MITWIRKUNG / VORPRÜFUNG

## Einwohnergemeinde Hasliberg

### Überbauungsordnung «Hotel Balis», Reuti

#### Erläuterungsbericht

Abb. 6 Die drei im 2. Workshop präsentierten Varianten und ihre optimale Eingliederung in Terrain und bauliche Umgebung: Variante 1 (oben links), Variante 2 (oben rechts) und Variante 3 (unten) (Quelle: Bau Link AG)

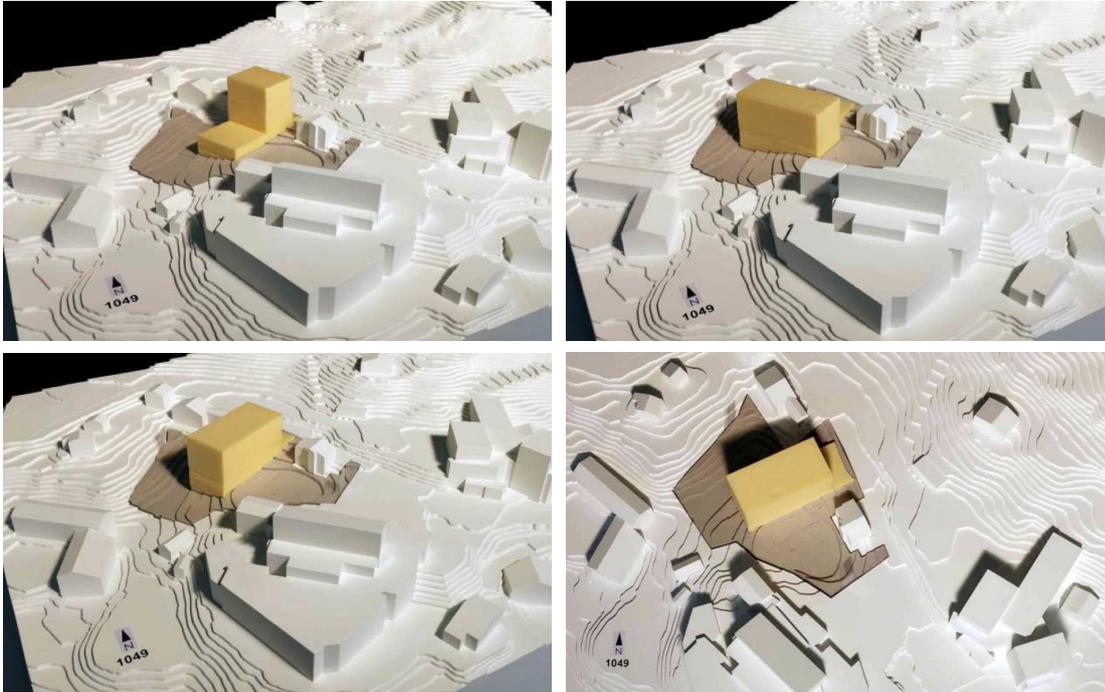
- Bei Variante 1 (V1), ausgehend von der Disposition in Regelbauweise, wonach das Nutzungsmass für ein Hotelneubau bei Weitem nicht erfüllbar ist, hat die Umsetzung der geforderten Anzahl Hotelzimmer eine Überschreitung der zulässigen Höhe von rund 3 Geschossen zur Folge, woraus ein punktförmiger Hochbau auf flachem Sockel resultiert.

- Bei Variante 2 (V2) resultiert eine längs zur Topographie und hauptsächlich zur Aussicht gerichtet Disposition, wobei durch die augenfällige Vorder-/Rückseite-Typologie beinahe die Hälfte der Hotelzimmer hangseitig nach hinten orientiert sind. Zudem ist durch das talseitige Abrücken des Baukörpers die ortsbaulich angestrebte Adressierung zur Hauptstrasse fraglich.

- In Variante 3 (V3) wird das Gebäude quer zur Topographie und in die Tiefe des steil abfallenden Perimeters angeordnet, wobei sich sämtliche Zimmer dank grossmehrheitlich seitlicher Orientierung als Teil der unmittelbaren Umgebung begreifen. Umso prägnanter befestigt der also gesetzte Baukörper – zusammen mit den grossmassstäblichen Volumen des Hotels Panorama und der Luft- resp. Bergbahnstation – den ortsbaulich zentralen Raum. Dies, im Gegensatz zu V2 und in Anlehnung an V1, unter Schonung der Grünzone im Übergang zum angrenzenden Landschaftsraum und mit einer eindeutigen Adressierung zur Hauptstrasse, was die Allseitigkeit der Bezugnahme selbstredend unterstreicht.

Die erste Variante setzt ein turmartiges, sechsgeschossiges Gebäude direkt an die Dorfstrasse. Hangseitig erhält der Kubus drei abgesetzte Untergeschosse. Der Turm ist bezüglich ortsbaulicher Körnung, Adressierung und Umgang mit dem abfallenden Gelände interessant. Jedoch ist das Verhältnis von Bauvolumen zu Nutzungsmass ungenügend.

Die zweite Variante orientiert sich bezüglich der Gebäudegrösse und -form, sowie der Stellung an den typischen historischen Hotels. Es wird längs parallel zur Dorfstrasse in die Hangsenke gestellt. Diese Setzung wird mit einer grösseren Distanz zur Strasse und einer entsprechenden Aufschüttung erkaufte. Der Ansatz wird in Anbetracht der örtlichen Begebenheiten als nicht adäquat erachtet.

In der dritten Variante wird der Längsbau leicht abgedreht rechtwinklig zur Strasse und dem Verlauf der Höhenlinien in den Hang gesetzt. Das Gebäude tritt nordseitig viergeschossig in Erscheinung und weist hangseitig drei weitere Untergeschosse auf.

Basierend auf den Vorteilen bezüglich Setzung bzw. Orientierung des Baukörpers selbst und zu den Nachbarsgebäuden, Adressierung und der räumlichen Abstimmung auf die Umgebung, kann das Beurteilungsgremium die Weiterentwicklung der Variante 3 nachvollziehen und gutheissen. Die Orientierung der Baukörpers in Variante 3 stellt ein Alleinstellungsmerkmal dar, nimmt klassische Hotelelemente auf und wird dem Ausblick der Hotelzimmer gerecht.
